Dodatok č. 3

SÚHRN ZMENOVÝCH LISTOV - REKAPITULÁCIA „Obslúžime aj anglického kráľa- škola, ktorá teóriu s praxou spája (SOŠ OaS Trenčín)“

Dielo: „Obslúžime aj anglického kráľa- škola, ktorá teóriu s praxou spája (SOŠ OaS Trenčín)“
práce. Miesto realizácie diela — Hviezdoslavova 5, 911 01 Trenčín

ZL 12 zmena technického riešenia FVE

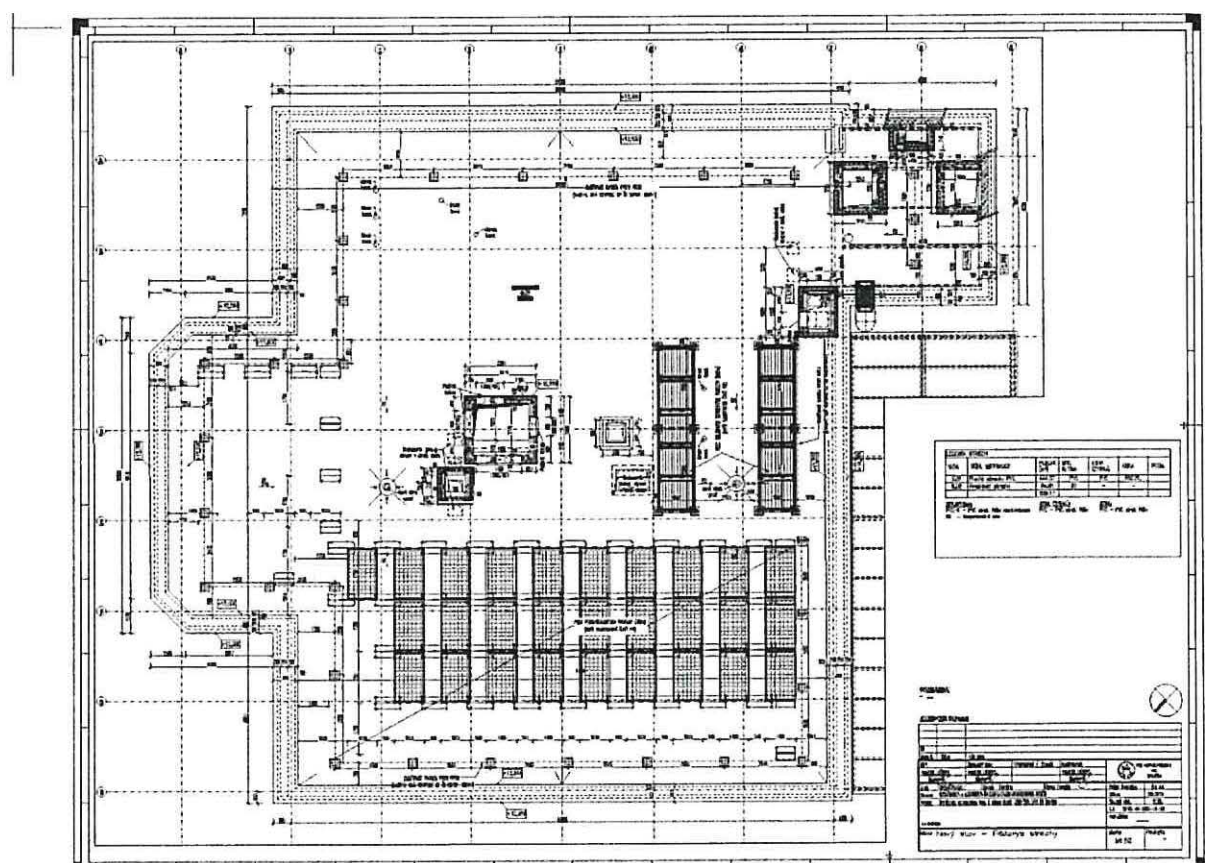
Na základe vývoja technológie výroby solárnych panelov boli predpísané fotovoltaické panely vyradené z výroby a nie je možné ich zakúpiť. Tieto fotovoltaické panely budú nahradené moderným typom panelov s vyšším výkonom s nižším počtom kusov.

ZL 13 doplnenie rozvodov EL

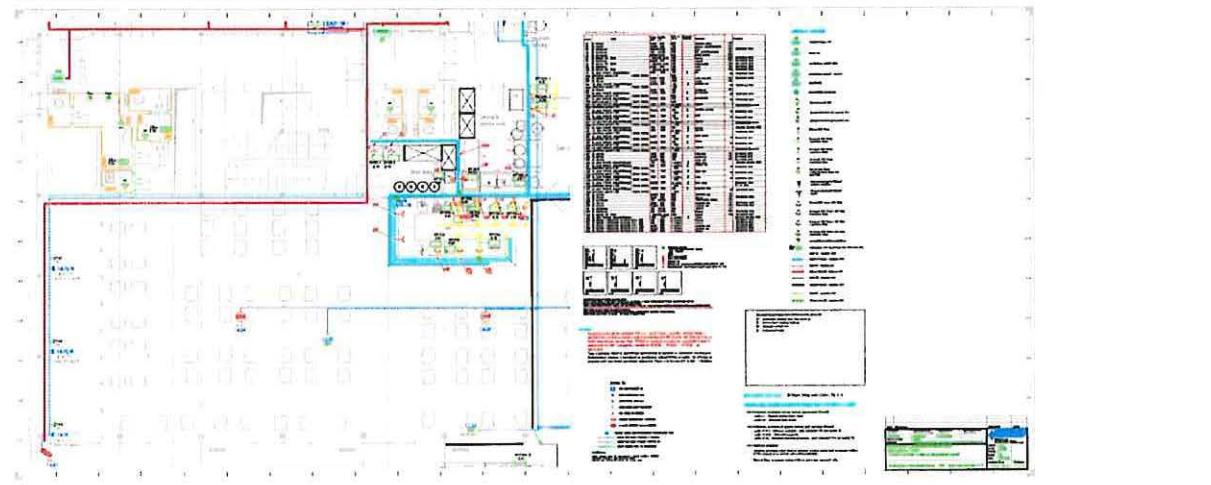
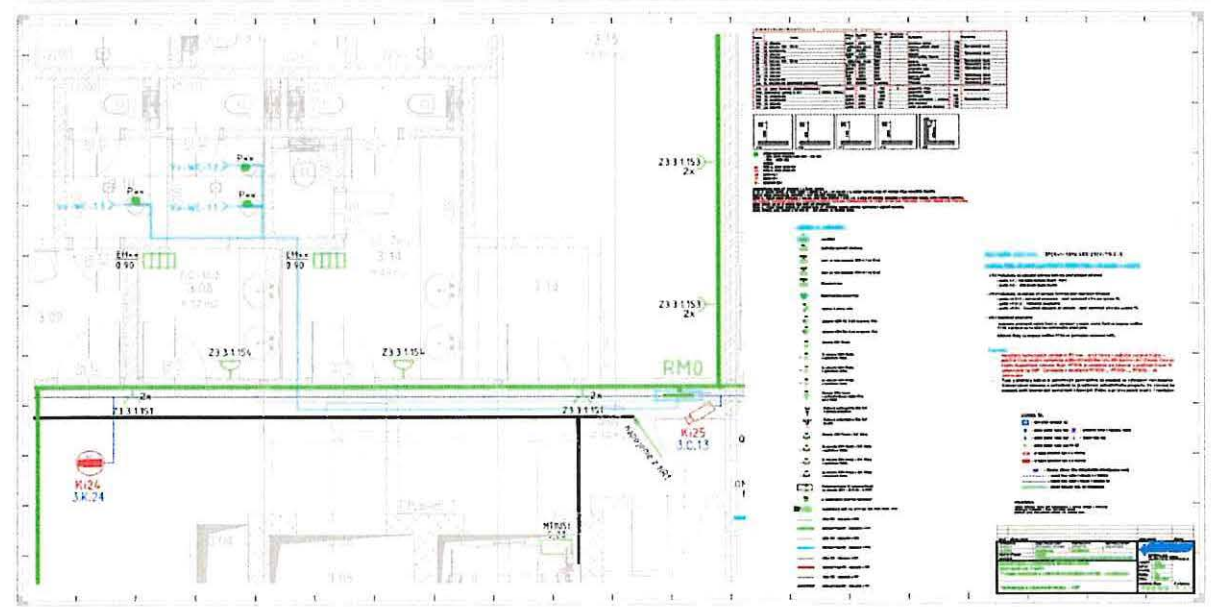
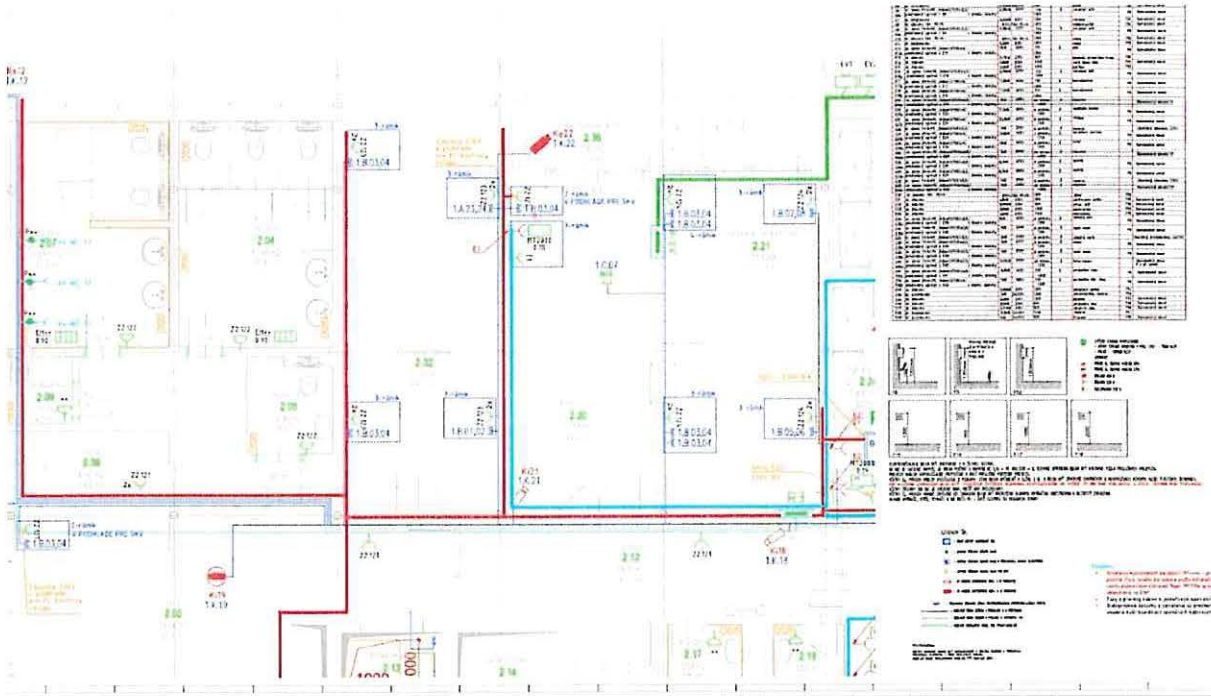
Na základe požiadaviek stavby vyplývajúcich zo skutkového stavu jestvujúcich konštrukcií bolo zistené, že pôvodné rozvody el. sú poškodené a nefunkčné a nevyhovujú technickým požiadavkám plánovaných zariadení predmetov a je potrebné ich doplnenie alebo výmena. Doplnenie rozvodov uzemnenia a rozvodov elektroinštalácie k novému zariadeniu smart panvice v m.č. 2.22a, Výmena el. rozvodov k pisoárom v miestnostiach WC muži na 2NP, 3NP. Výmena el. rozvodov k svetelnej reklame Gastrocentra na fasáde budovy, doplnenie zásuviek k TV m.č. 3.27. a z toho vyplývajúce doplnenie vývodov v rozvádzači RM 1

ZL 15 doplnenie SDK konštrukcií

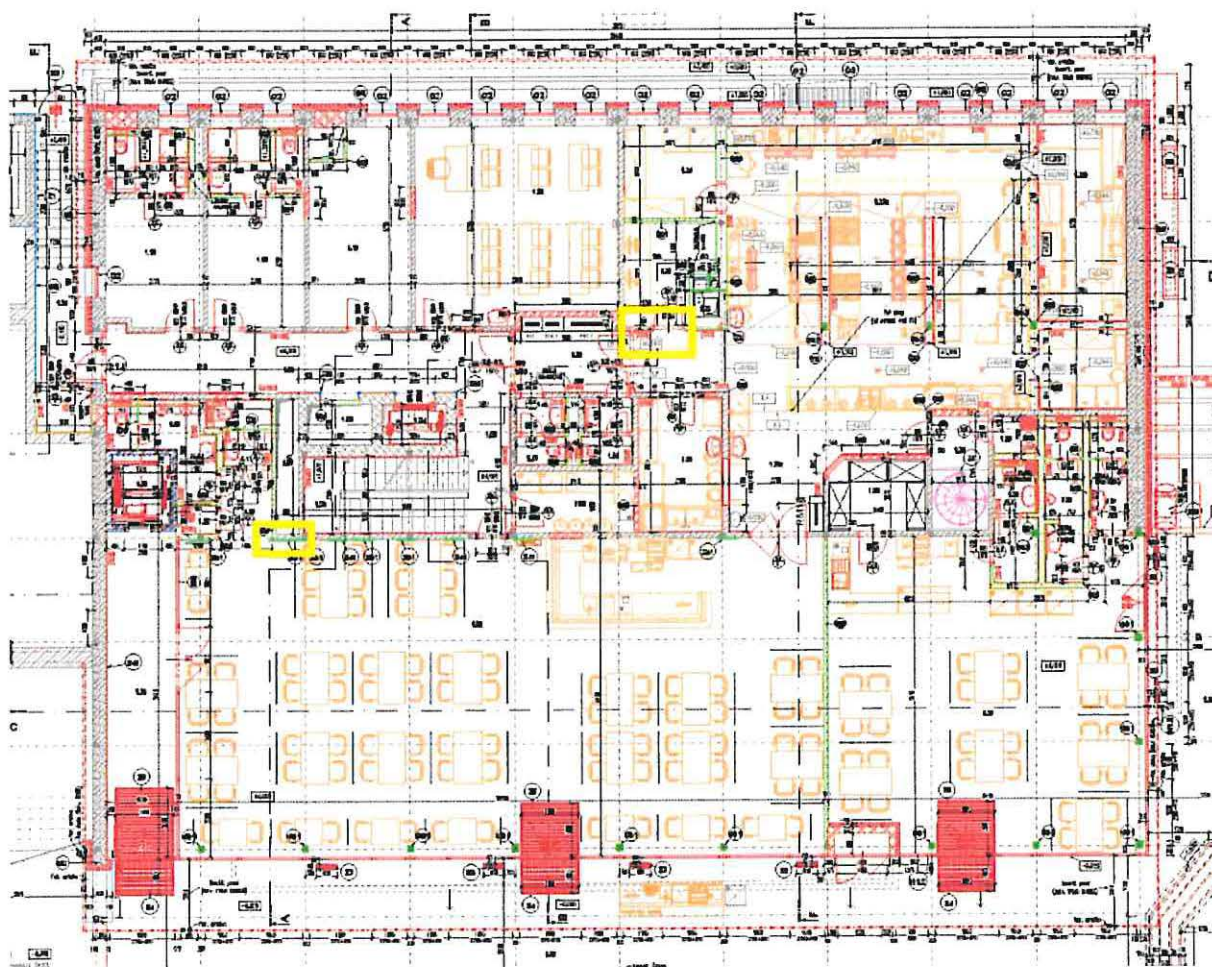
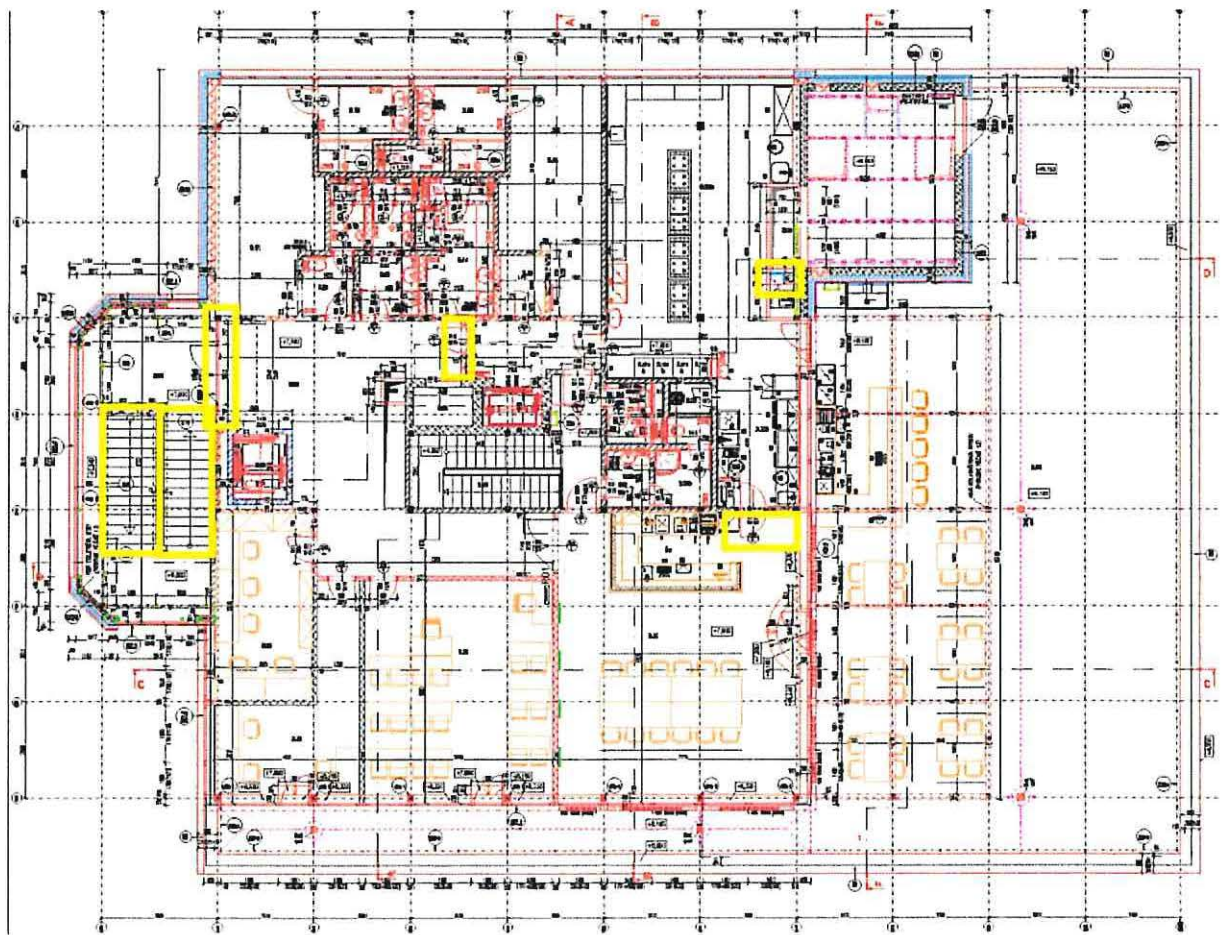
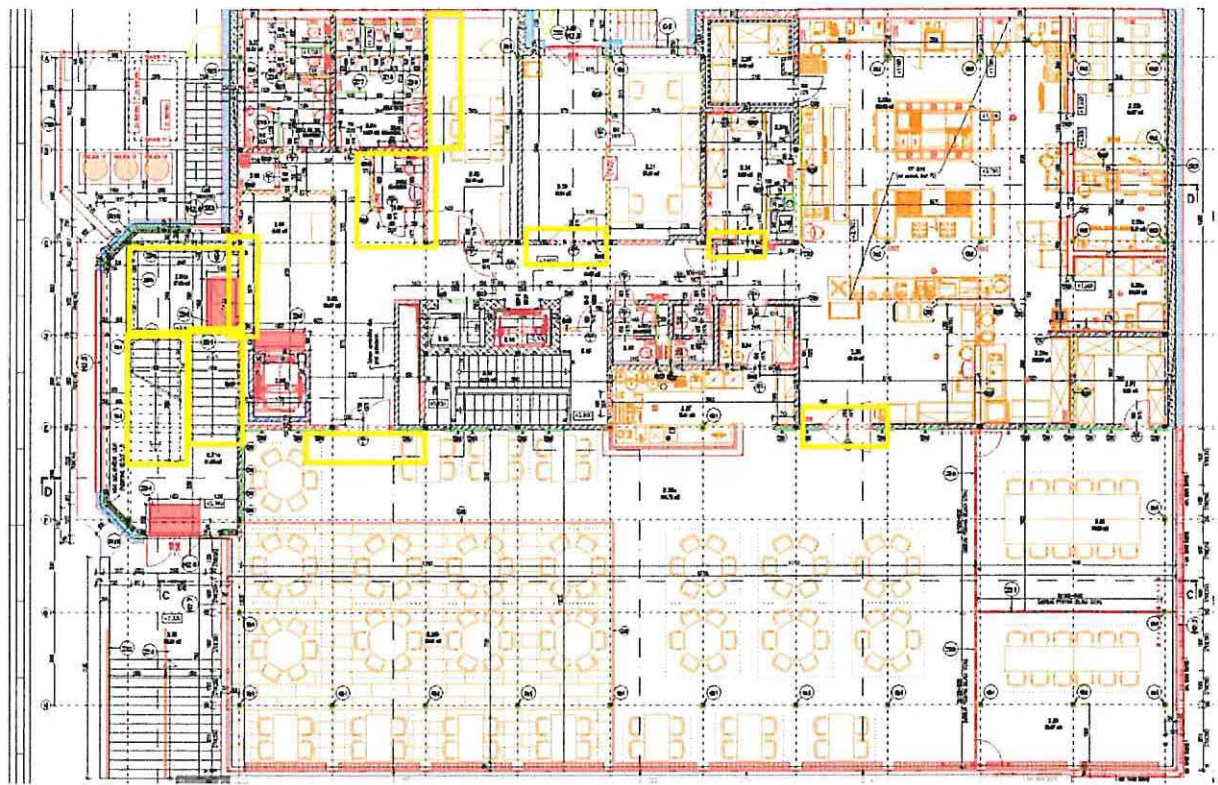
Na základe zistenia skutkového stavu jestvujúcich priechok a doplnení OK konštrukcií zavetrenia skeletu stavby a realizácie rozvodov TZB je potrebné doplnenie sadrokartónových stien, kapotáže rozvodov TZB, kapotáže OK konštrukcií, požiarne oddelenie inštalačných šacht, doplnenie podhládov schodiskových ramien m.č. 2.01a, 2.01b

ZL 16 dizajnové umývadlá WC zákazníci

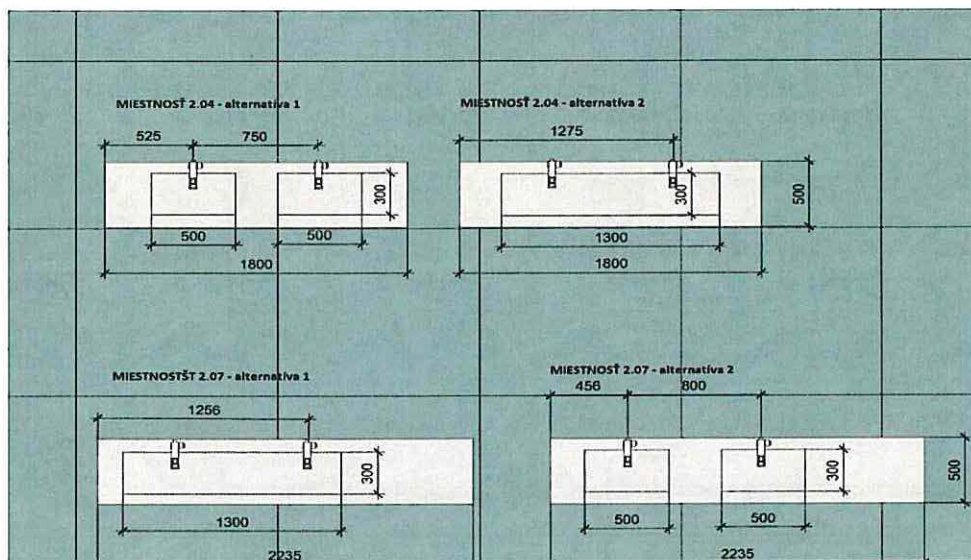
Pri spracovaní projektu interiérov s dôrazom na odbytové priestory a ich zázemie (položka rozpočtu SO 01.1 Architektúra stavby, č. 549) bola navrhnutá interiérovým dizajnérom úprava interiéru toaliet pre zákazníkov na 2.NP v m.č. 2.04 a 2.07 , a to s ohľadom na zabezpečenie vyššieho estetického štandardu tohto priestoru a jeho zosúladenie s ostatnými prevádzkovými súbormi na 2.NP.

S uvedeným návrhom sa stotožnil aj generálny projektant stavby a investor. bude zrealizovaná zámena umývadiel uvažovaných vo výkaze výmer za umývadlá z technického kameňa Silestone

ZL 17 barové pulty

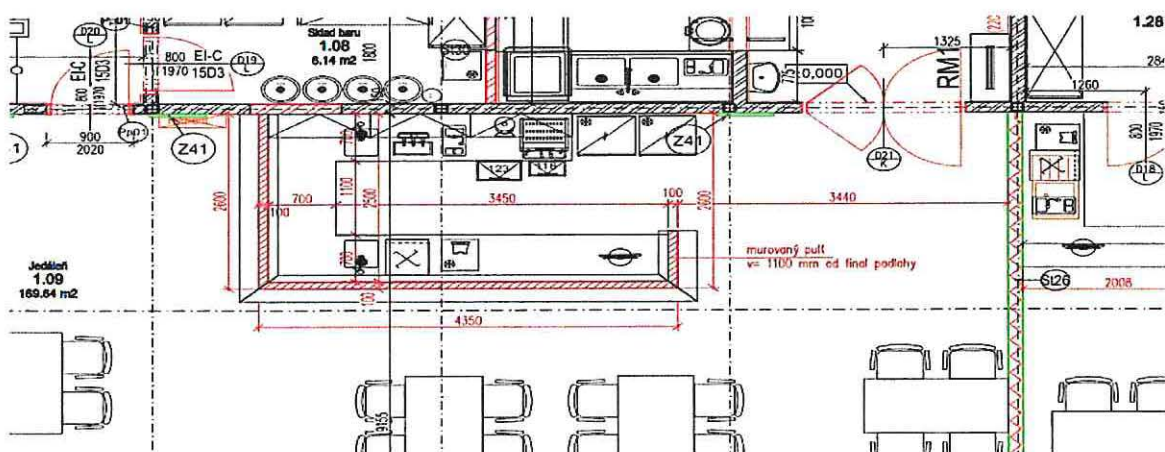
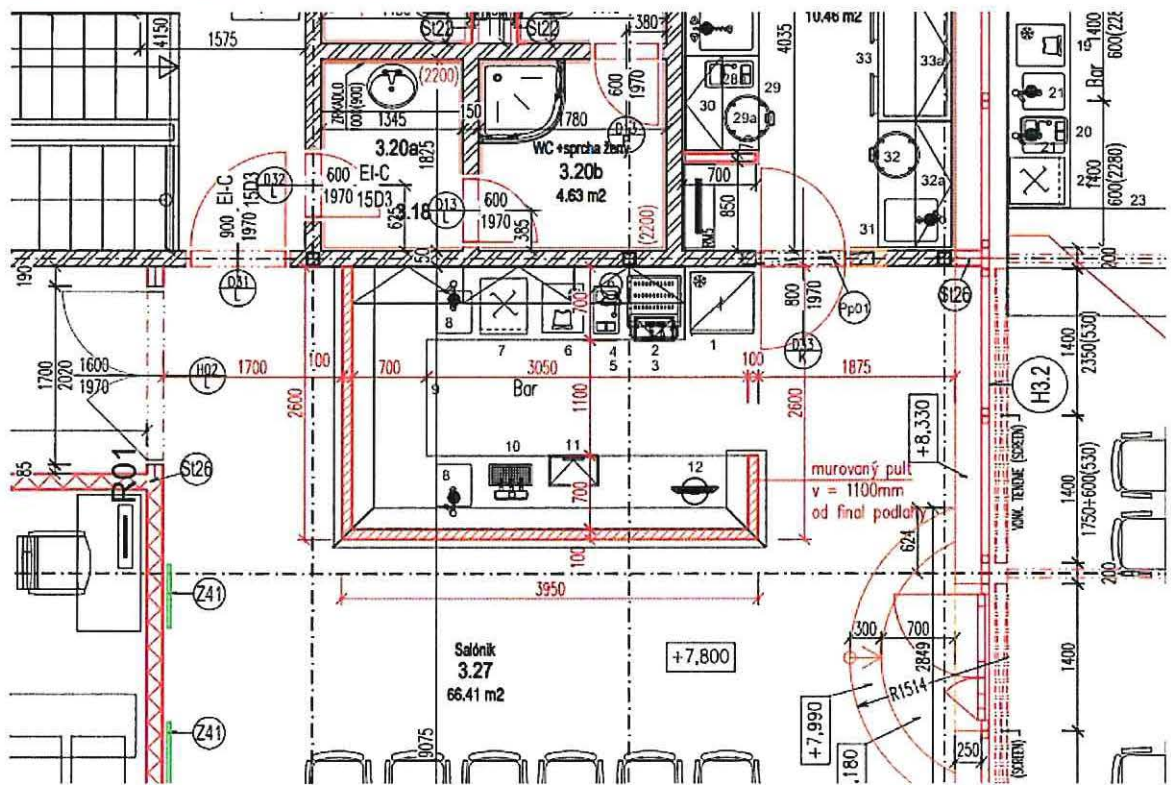
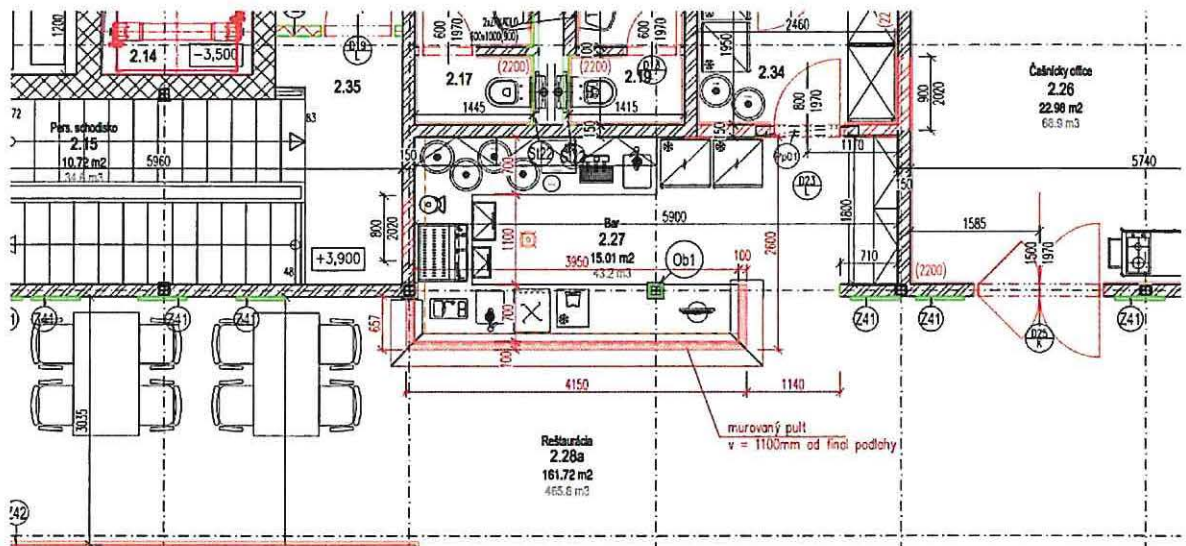
Vzhľadom na priestorové pomery po zrealizovaní rekonštrukčných prác a funkčné využitie v prevádzke, bolo zo strany investora navrhnuté doplnenie a realizácia murovaných barových pultov spolu s pripojeniami k vode, odpadu a elektrine ako funkčného prvku nahrádzajúceho pôvodne zamýšľaných voľne stojacich zariadení. S uvedeným návrhom sa stotožnil aj generálny projektant stavby tieto murované barové pulty budú zrealizované z tvárnic Ytong v m.č. 1.09, 2.27, 3.27
